# Aanvulling Milieueffectrapport

## Koole Tankstorage Minerals

projectnummer 405480  
definitief revisie 1.0  
24 oktober 2017

## Opmerkingen Bevoegd gezag DCMR

Figuur 4.1 vervangt figuur 6.9 MER : Het berekende plaatsgebonden risico voor KTM (de  $10^{-3}$ / jaar en  $10^{-4}$ / jaar zijn niet weergegeven, paars =  $10^{-5}$ / jaar, rood =  $10^{-6}$ / jaar, geel =  $10^{-7}$ / jaar, groen =  $10^{-8}$ / jaar).

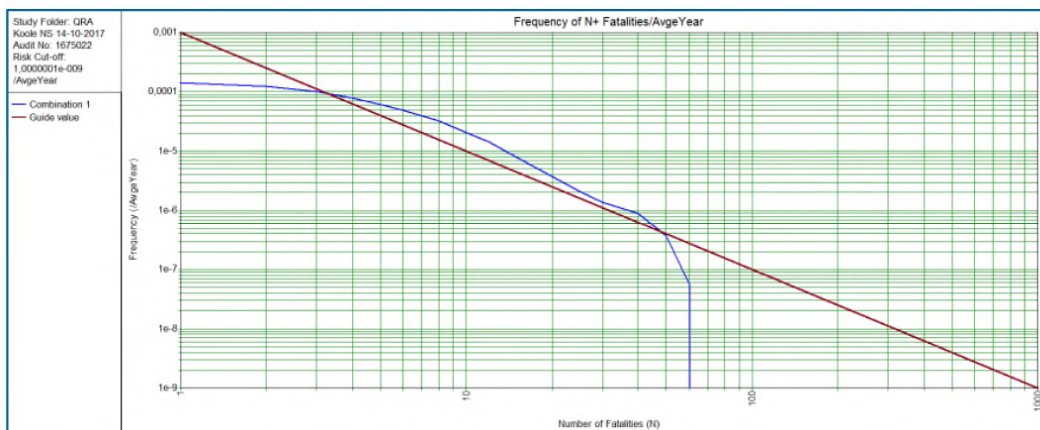
De rapportage van de kwantitatieve risicoanalyse (QRA) is aangepast op bovenstaand commentaar. De aangepaste rapportage ‘Kwantitatieve Risicoanalyse’ revisie 3.0 van 18 oktober 2017 vervangt de rapportage ‘Kwantitatieve Risicoanalyse’, revisie 2.0 van 12 juli 2017.

Het blijkt dat de contouren van het plaatsgebonden risico op basis van de uitgevoerde herberekeningen kleiner zijn geworden in vergelijking met de eerder berekende contouren en dat ook het berekende groepsrisico is afgenomen. Tevens is de maximale effect afstand kleiner geworden.
